## 改善箇所説明図

### 基準不適合発生箇所

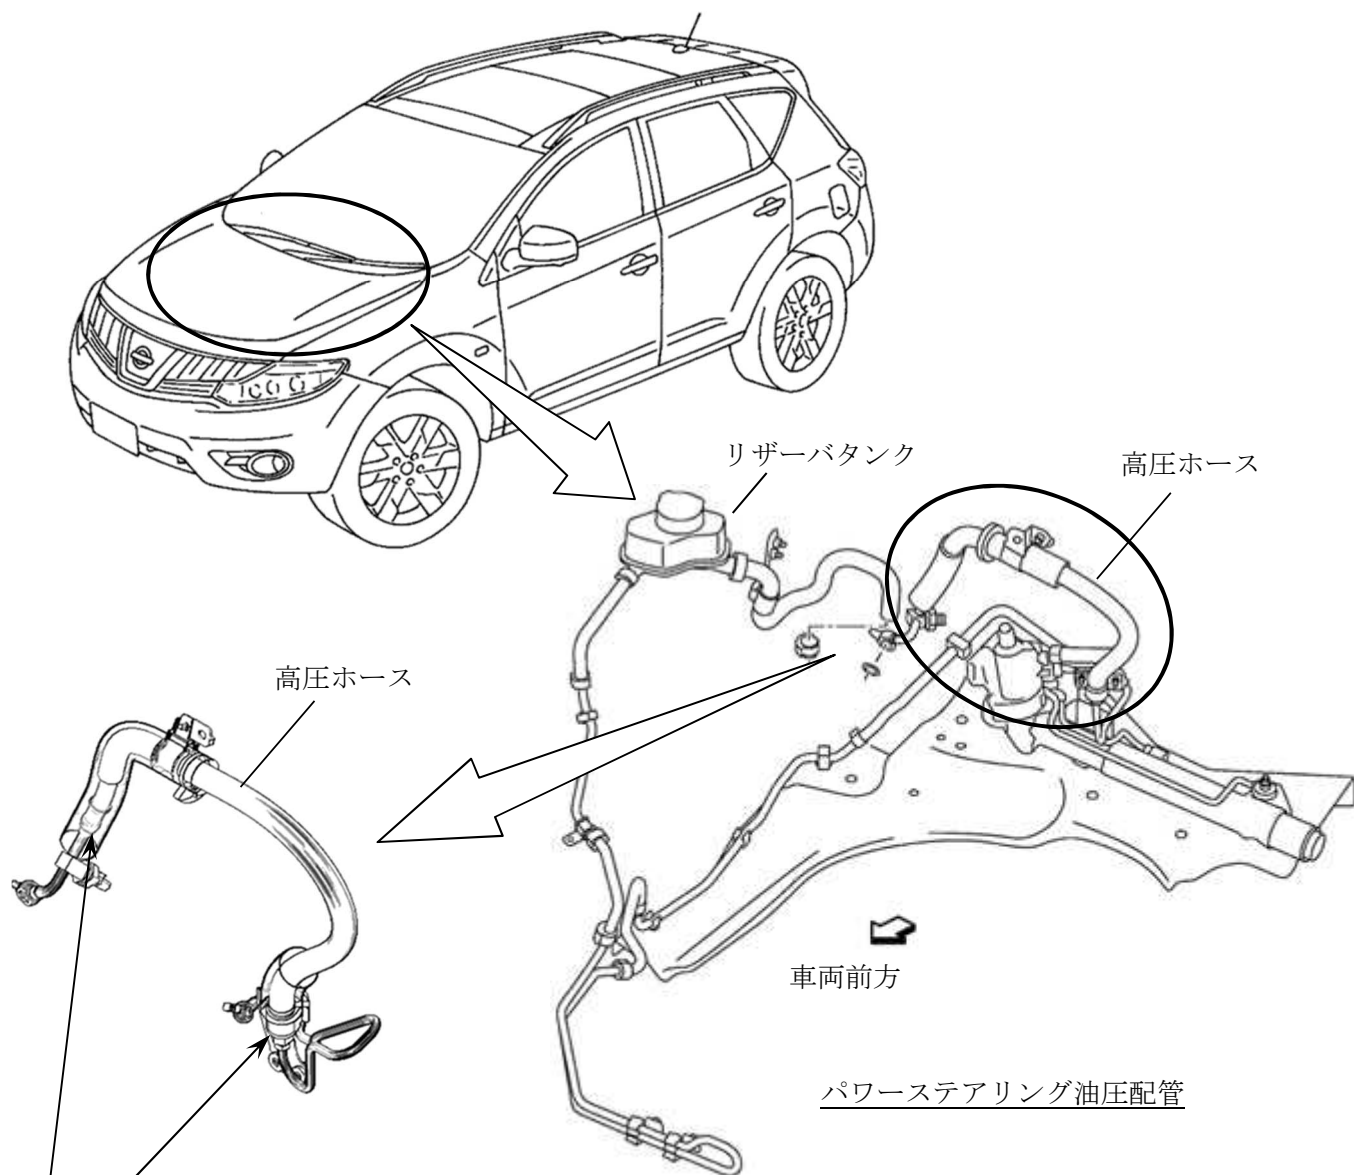
パワーステアリングの油圧ホースにおいて、ゴムホースと口金具の加締めが不適切なため、転舵の繰り返により油圧が掛かると、当該ホースが外れるものがある。そのため、オイルが漏れて操舵力が重くなり、最悪の場合、飛散したオイルが排気管に付着し、火災に至るおそれがある。

全車両、当該パワーステアリング高圧ホースを対策品と交換する。

識別：銀色のシールをモデルナンバープレートに貼り付ける。
